REQUERIMENTO Nº 009/2022

Assunto: Execução de reforma e ampliação de EEF Poetisa Abigail Sampaio, situado na localidade de Parada, SGA-CE.

TERMO DE PARALISAÇÃO DE OBRA

OBJETO: EXECUÇÃO DOS SERVIÇOS DE REFORMA E AMPLIAÇÃO DA EEF POETISTA ABIGAIL SAMPAIO NO MUNICIPIO DE SÃO GONÇALO DO AMARANTE/CE.

VISTA AÉREA, FOTO DO COMEÇO DA REFORMA SEM O BARRACÃO

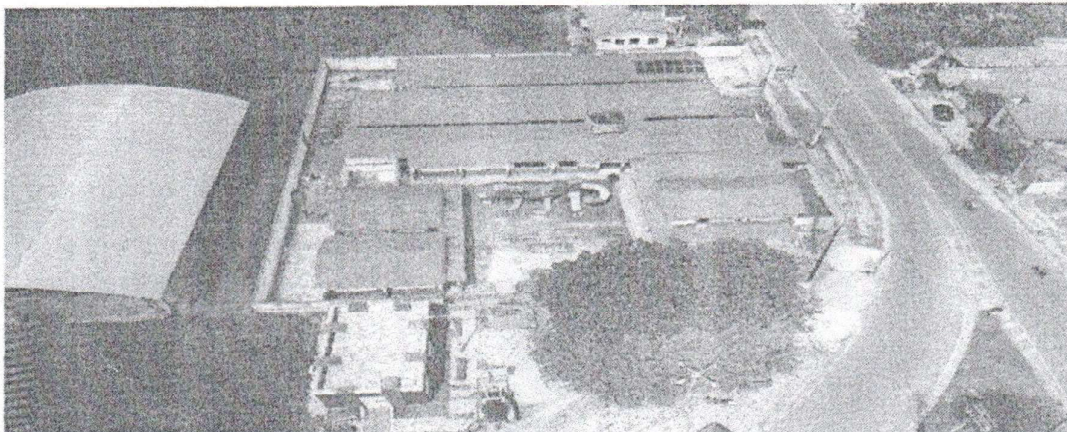
O barracão para escritório do tipo 03 não foi visto no local da obra e a empresa não apresentou relatório que comprova-se a existência do mesmo, porém, tal item foi glosado 100% sem ter se quer a comprovação da sua instalação no local dos serviços:

A empresa, em sua defesa, se ateve a informar que os valores foram pagos a mais e os mesmos serão restituídos aos cofres do Município, como segue:

EMPRESA NÃO RETIROU A ESQUADRIAS METÁLICAS

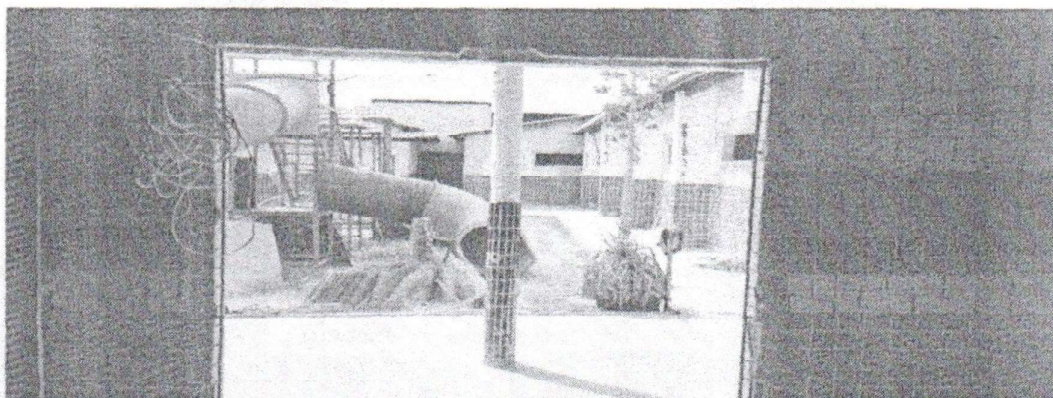
Foi verificado que as esquadria metálicas antigas não foram retiradas, ainda estão no local, porém no memorial de cálculo a empresa alega que foi retirada mas não pontua qual o local que foi feito os serviços, haja vista que as medidas apresentadas estão divergentes com o projeto básico do edital:

Na alegativa da empresa, ela cita que os serviços foram feitos em locais divergentes do que a prefeitura apresentou, engraçado, no ato de apresentar seu memorial não foi informado local e nem serviço executado em quantidade maior, mas por ter sido questionada do recebimento a mais, a empresa tá pontuando coisas não vistas antes:

EMPRESA NÃO RETIROU A ESQUADRIAS METÁLICAS

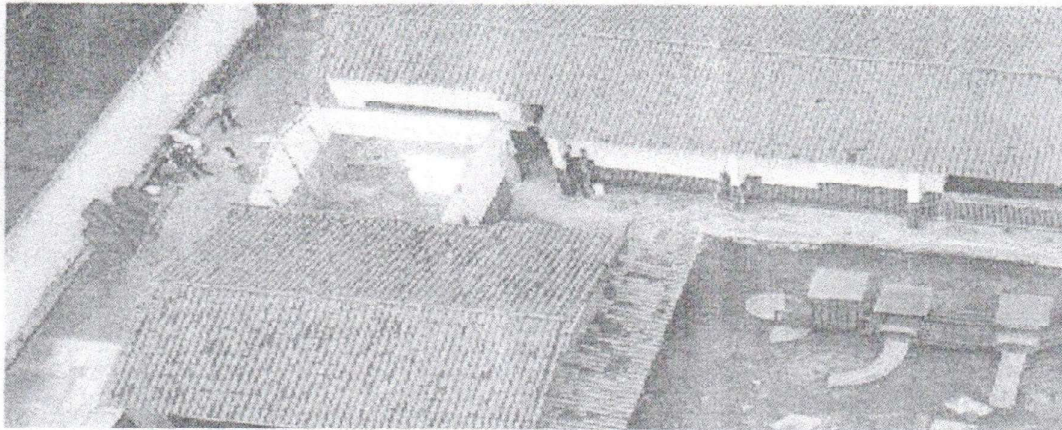
A única demolição apresentada pela empresa de concreto armado c/martelete pneumático foi essa da imagem, ou seja, não justifica os valores recebidos:

O memorial de cálculo da primeira medição apresentado pela empresa não está condizendo com a realidade, haja vista existir duplicidade de serviços e a mesma, ao responder os questionamentos, confirmou em partes que houve um pequeno erro entre o apresentado por ela e o de fato executado, com segue:

FOTO APRESENTADA PELA EMPRESA O QUE DEMONSTRA TER EXECUTADO 20CM DE ALVENARIA DE EMBASAMENTO E NÃO 60CM COM APRESENTOU NA MEDIÇÃO

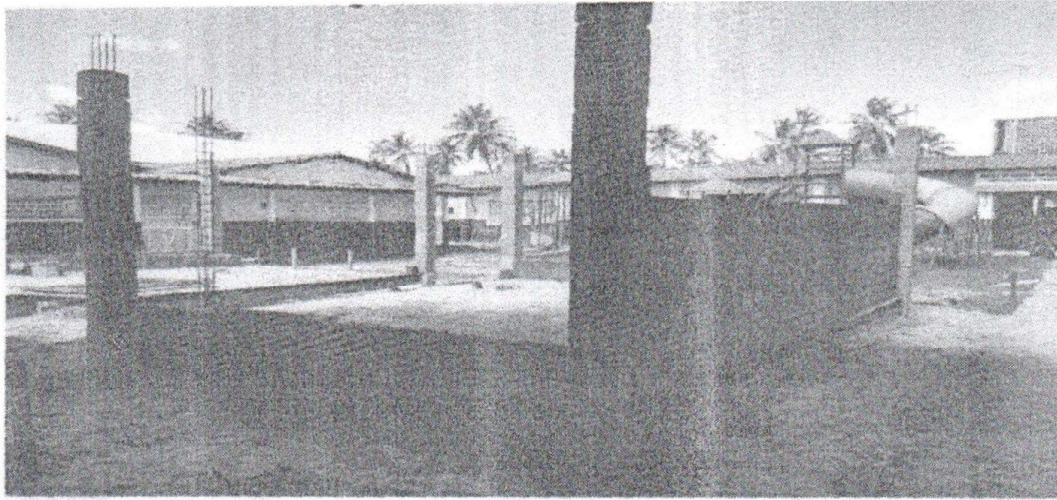
Ora, se no próprio acervo fotográfico da empresa mostra que ela não executou a quantidade que informou no memorial de cálculo, como ela aceitou receber os valores pelos serviços elencados no item em questão?

FOTO APRESENTADA PELA EMPRESA

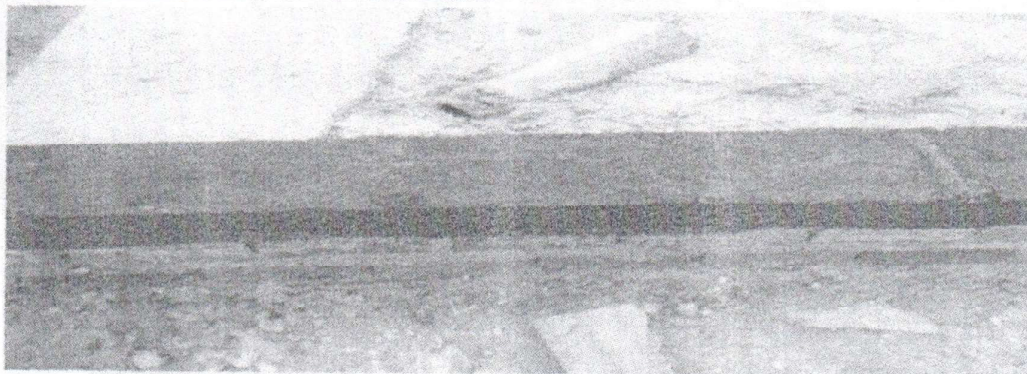
Como demonstrado no memorial de cálculo da empresa, os resultados foram forçados pois apresenta diversos comprimentos de alvenarias, sendo o somatório destoante dos valores informados

FOTO APRESENTA PELA EMPRESA

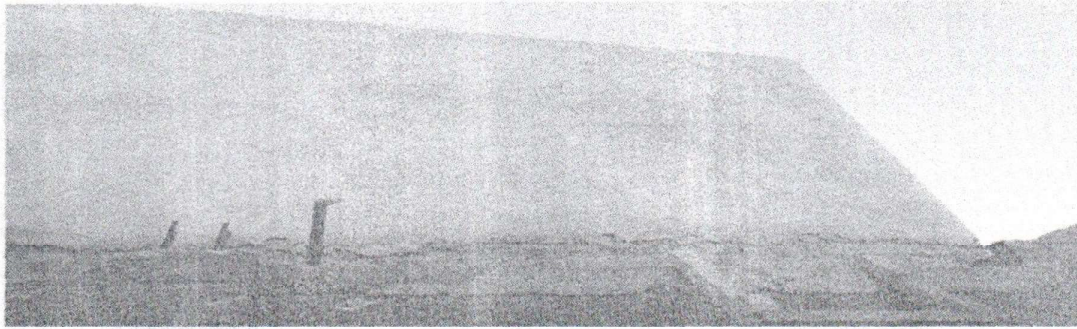
Dos serviços apresentados nas imagens acima, só foi considerado a cinta de amarração, haja vista que os pilares estavam sendo feitos com bloco de concreto e não estruturado sem resistência como manda a NBR 6118, ou seja, a empresa além de não executar os serviços em conformidade com as normas, ainda onera os orçamentos apresentados no seu memorial de cálculo.

Os serviços de forma foram executados nas quantidades previstas em planilha. A justificativa utilizada pela fiscalização para reduzir tais serviços foi a suposta execução dos pilares através de blocos de concreto, o que supostamente reduziria sua resistência. Contudo, a técnica construtiva utilizada respeitou as normas técnicas vigentes, bem como foi utilizado concreto no preenchimento dos pilares, resultando na resistência determinada para a edificação. A fiscalização, em seus levantamentos, concluiu pela suposta inexistência de concreto nos pilares, o que não condiz com a realidade do local.

FOTO APRESENTA PELA EMPRESA

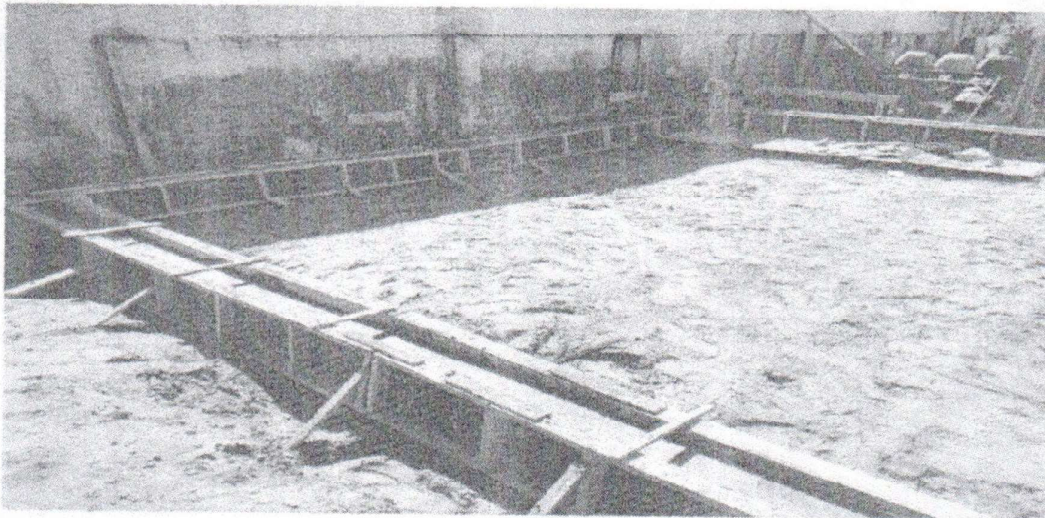
Somente foi considerado as cintas de baldrame, as fundações das sapatas estavam feitas com alvenaria de tijolo branco, divergindo do que foi licitado.

A empresa, em resposta solicita uma retificação das medições anteriores a fim de reduzir as quantidades e valores que cobrou da administração, deixando claro mais uma vez que houve pagamentos por serviços não prestados.

04.03.03 C0215 ARMADURA CA-50A GROSSA D= 12,5 A 25,0MM KG 405,00 8,69

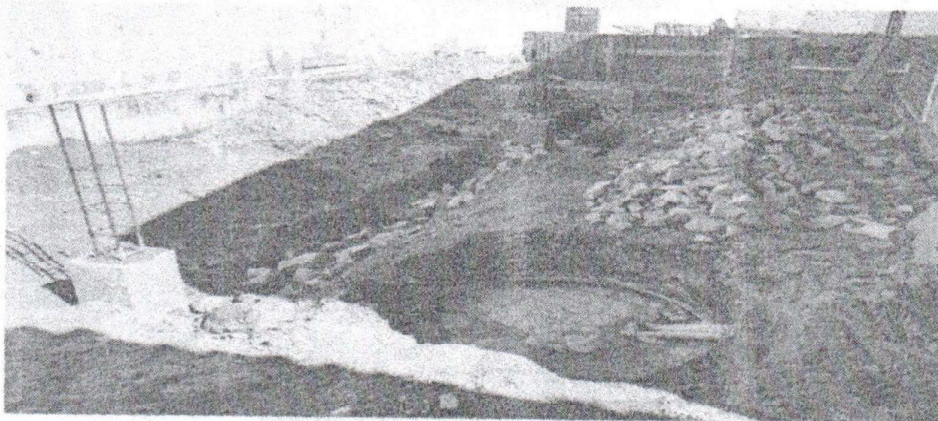
Na vistoria, não foi visto ferro de 12,5 mm e sim ferros medindo 10mm, alterando totalmente a descrição do item, o que poderá ocasionar danos irreparáveis.

LASTRO DE CONCRETO

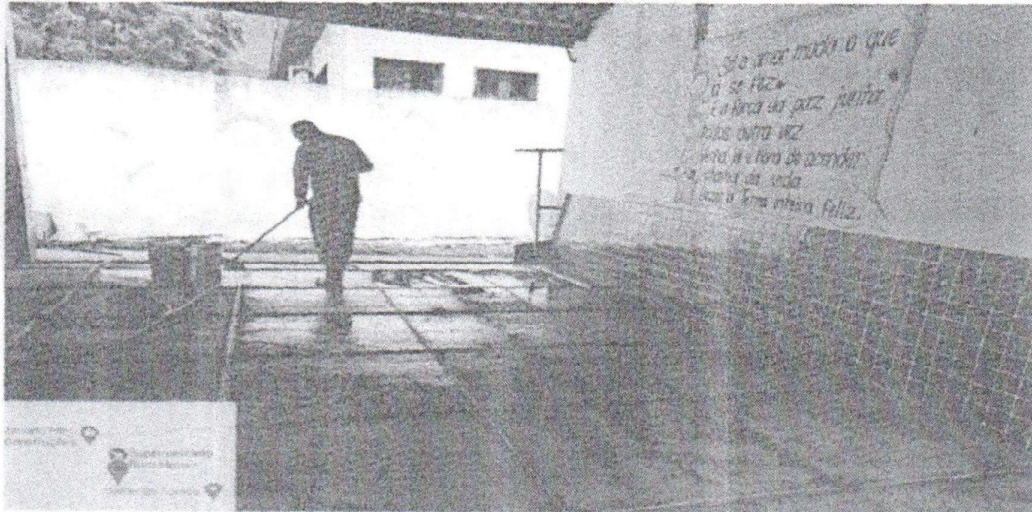
Como visto na medição da empresa, foi solicitado o concreto não estrutural para piso de 29,72m³ sendo que foi pago um lastro de concreto impermeabilizado esp=6cm, com a regularização de base c/ argamassa cimento e areia s/ peneirar, traço 1:3 - esp= 3cm e um lastro de concreto regularizado esp.= 5cm, ou seja, foram pagos serviços diferentes do determinado no item.

FOTO PRÓPRIA DO PNE

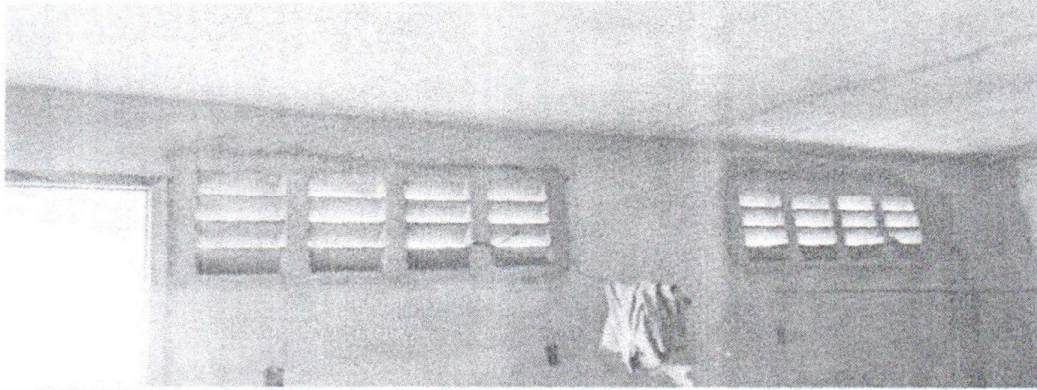
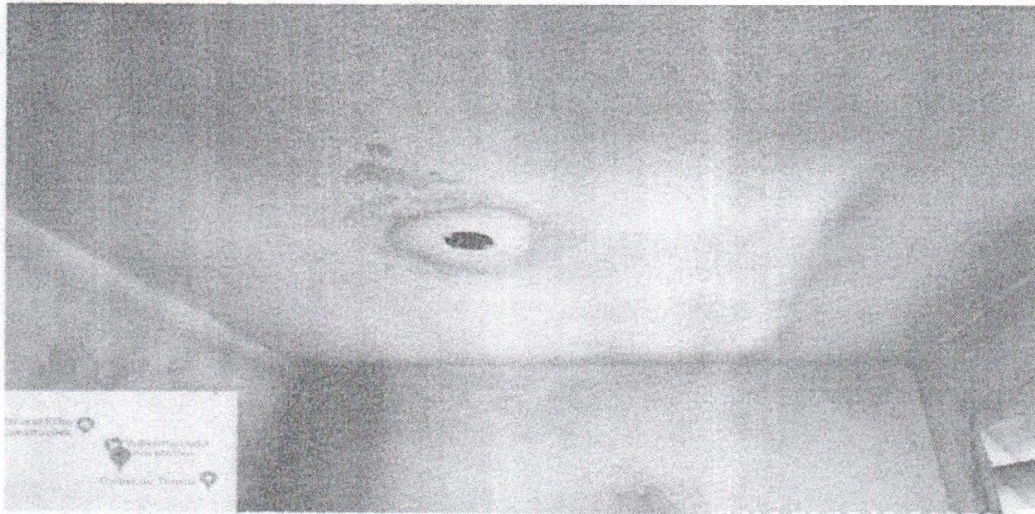
Como apresentado no memorial de cálculo da empresa, os ambientes que ela está solicitando na 3ª medição esta divergente com os serviços executados. Como visto in loco, os serviços só de construção de laje só foram verificados em três ambiente: nos dois banheiros e na cozinha.

FOTO APRESENTADA PELA EMPRESA

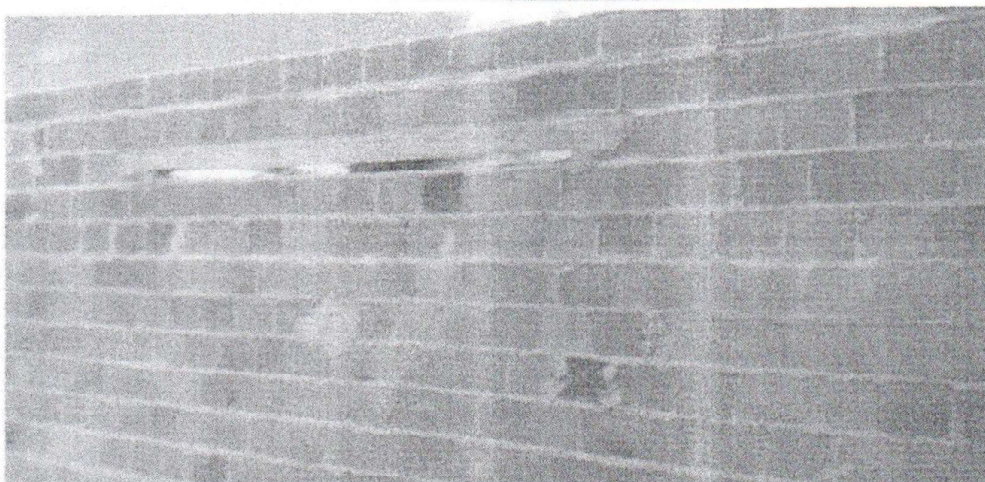
Como foi apresenta no memorial de cálculo da empresa, as medidas foram feitas somente nos blocos novos de janelas e portas como mostra no projeto básico e não medição de toda escola.

05.03.02 C0773 CHAPIM PRÉ-MOLDADO DE CONCRETO M2 256,00 86,44

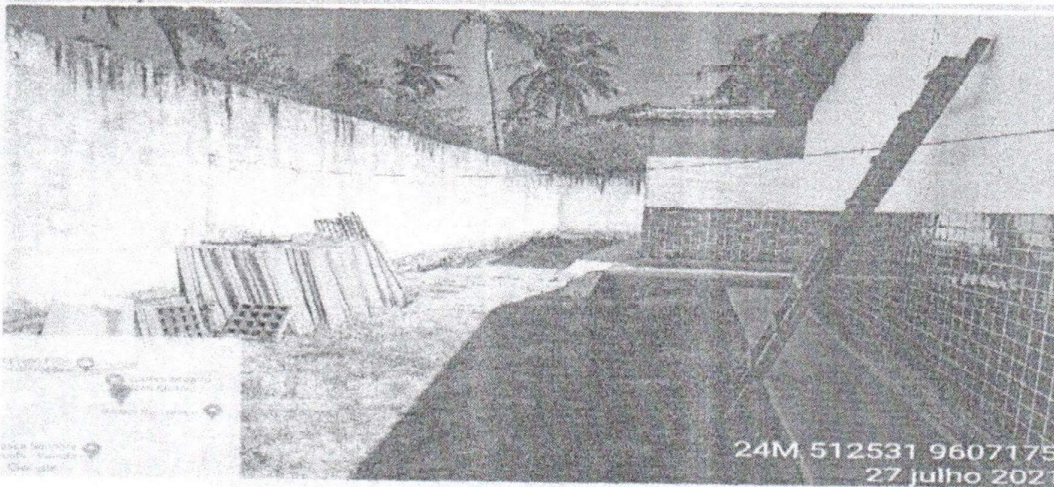
Conforme registro fotográfico acima, o chapim não foi instalado, mas o serviço foi pago na 3ª medição apresentada no dia 05 de agosto de 2020.

A empresa nada questionou, só pontuou que os valores devem ser devolvidos para o Município de São Gonçalo do Amarante.

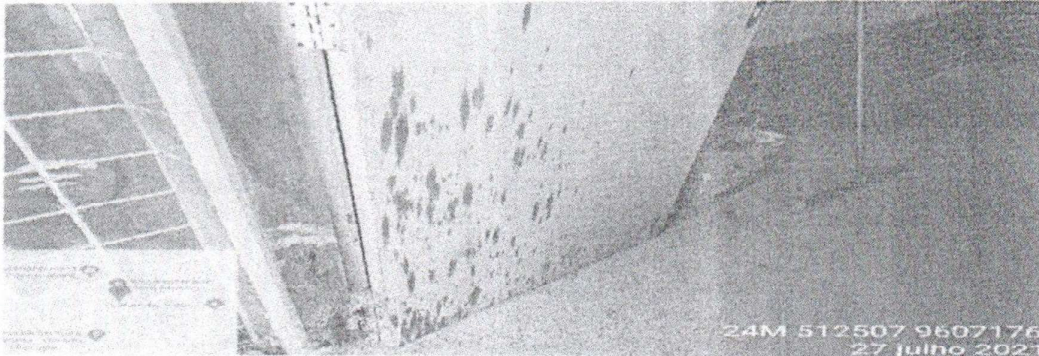
Como bem demonstrado na foto acima, foi colocado outro tipo de porta tipo Paraná e não a do item 06.02.01. A Porta externa deveria ter sido colocada a de cedro lisa, por ter mais qualidade e resistência, mas a empresa colocou produtos de péssima qualidade e colocou o item 100 % glosado.

FOTO DA COZINHA

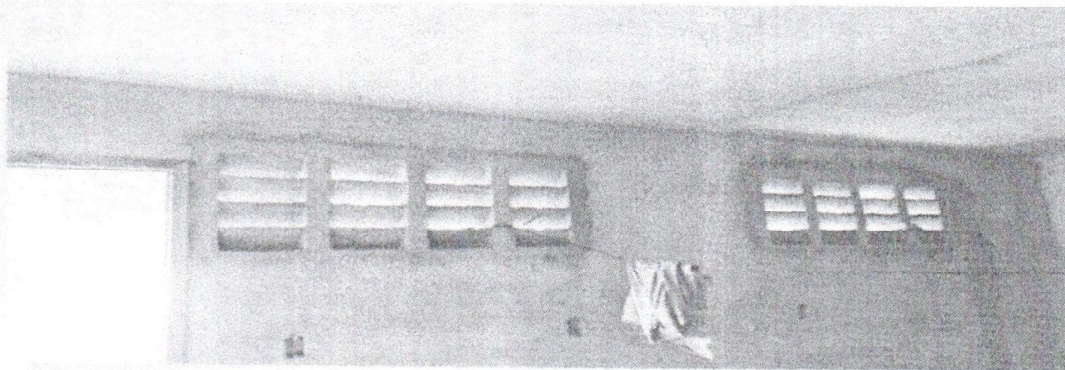
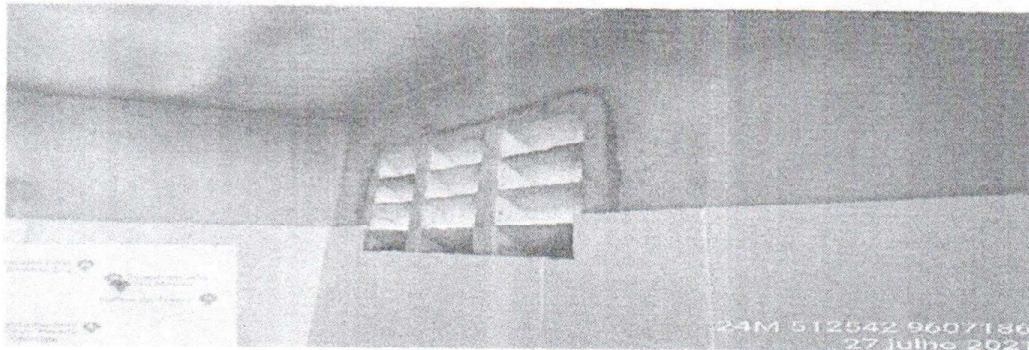
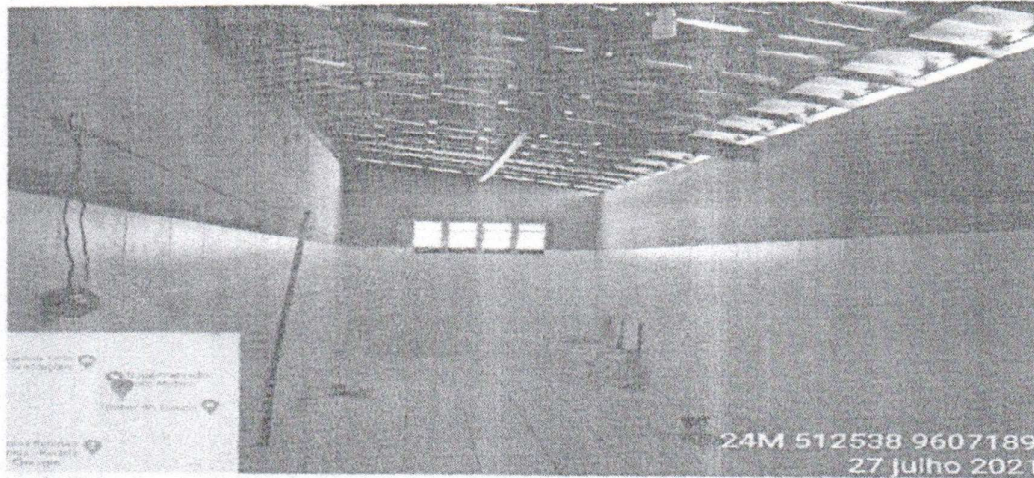
O Memorial de cálculo apresentado pela empresa, encontra-se fora da realidade dos serviços executados, como demonstrado nas fotos acima.

Em resposta, a empresa confirmou que deve ser retificada as medições enviadas anteriormente.

ÁREA DE IMPERMEABILIZAÇÃO C/EMULSÃO ASFÁLTICO CONSUMO EM BALDRAME

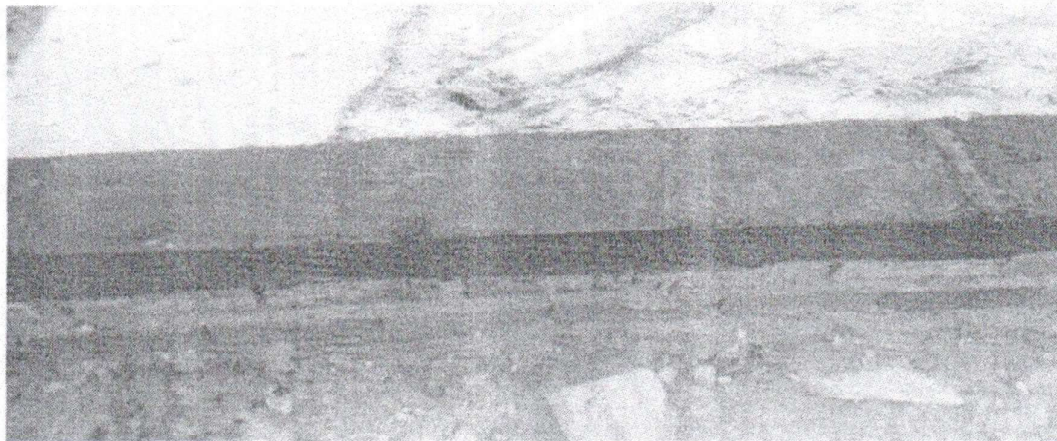
A empresa não executou os serviços em conformidade com o item.

Em resposta, a empresa confirmou que deve ser retificada as medições enviadas anteriormente

FOTO PRÓPRIA: FITA DE DILATAÇÃO EM CIMA DO LASTRO DE CONCRETO

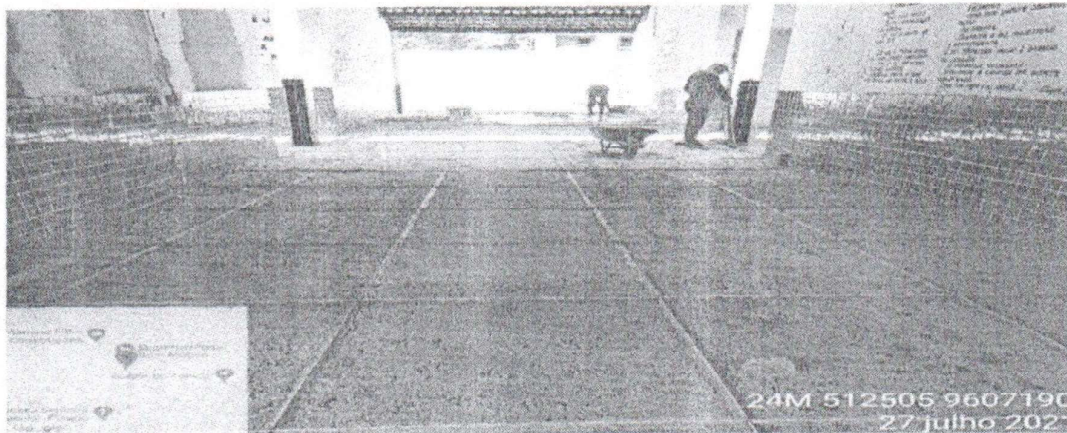
Ao analisar os serviços, foi observado que os mesmos não estavam sendo executados em conformidade com o exigido, a empresa estava somente fitando a junta de dilatação em cima do lastro de concreto sem dá a regularização de 3,00cm como foi especificado no orçamento apresentado pela empresa.

Em resposta, a empresa alegou que a administração quem tá devendo.

PISO CERÂMICO EXECUTADO NOS BANHEIROS

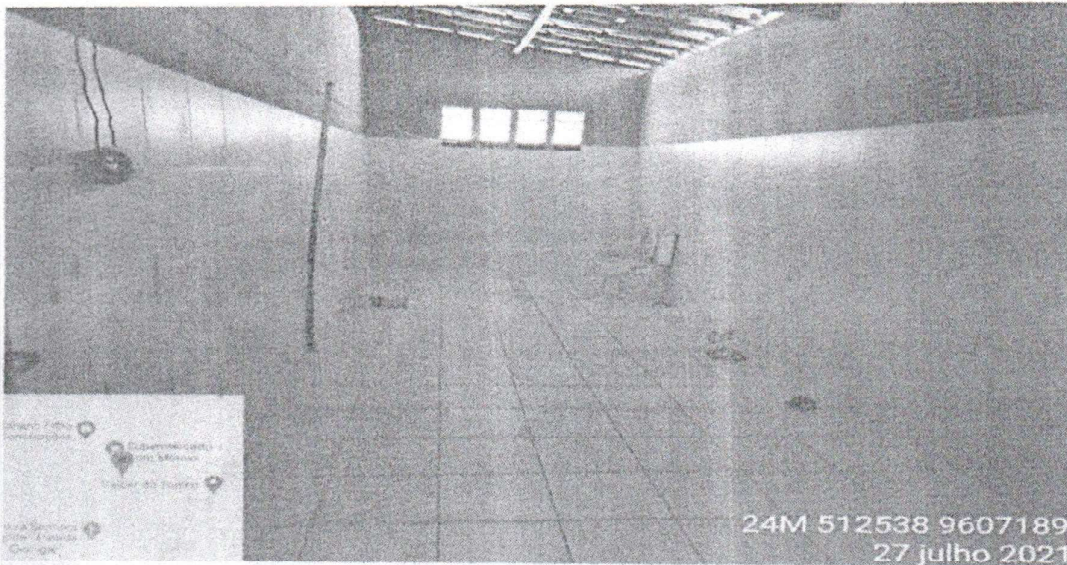
A empresa não executou os serviços em conformidade com o item.

Em resposta, a empresa tenta distorcer os fatos apresentados pela vistoria in loco do Engenheiro técnico da prefeitura.
